RESOLUCIÓN No.

POR MEDIO DE LA CUAL SE RENUEVA Y MODIFICA UN PERMISO DE VERTIMIENTOS Y SE ADOPTAN OTRAS DETERMINACIONES

LA DIRECTORA DE LA REGIONAL VALLES DE SAN NICOLÁS DE LA CORPORACIÓN AUTÓNOMA REGIONAL DE LAS CUENCAS DE LOS RÍOS NEGRO Y NARE, CORNARE.

5. Que en atención a lo precitado, se generó el informe técnico **IT-04456-2025 del 09 de julio de 2025**, en el cual se observa y concluye lo siguiente:

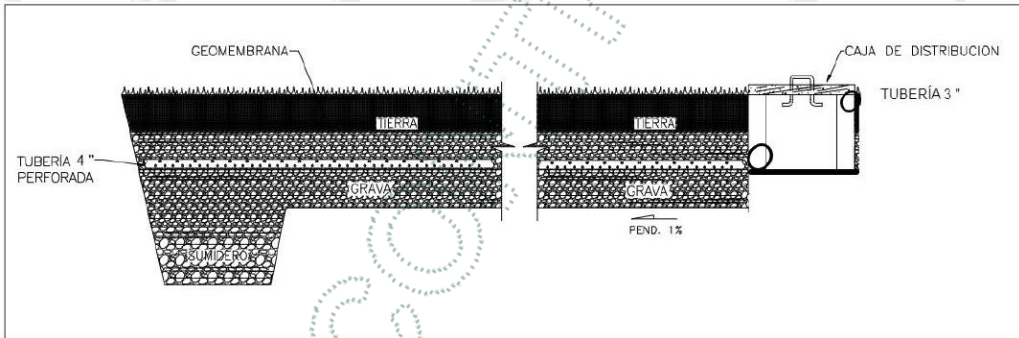
Mediante el radicado CE-07119-2025 del 24 de abril de 2025 se presentó lo requerido en el decreto 050 de enero 16 de 2018 (ARTICULO 6. Que modifica el artículo 2.2.3.3.4.9 del Decreto 1076 de 2015) y la resolución 1256 de 2021 (Artículo 3), tal y como se describe a continuación:

- Para la toma de datos in-situ se utilizó un infiltómetro de doble anillo, alcanzando una estabilización de valores a las 3.4 horas:

- Para el análisis de los datos se utilizó comprobación analítica con la ecuación de kostiakov. Se presentan las memorias de cálculo en formato digital. El análisis no presenta errores de cálculo.
- A partir de la tasa de infiltración calculada se estimó el dimensionamiento de la zanja de infiltración, obtenido una única zanja con 12 m de longitud y 0.9 m de ancho, tal y como se observa a continuación:
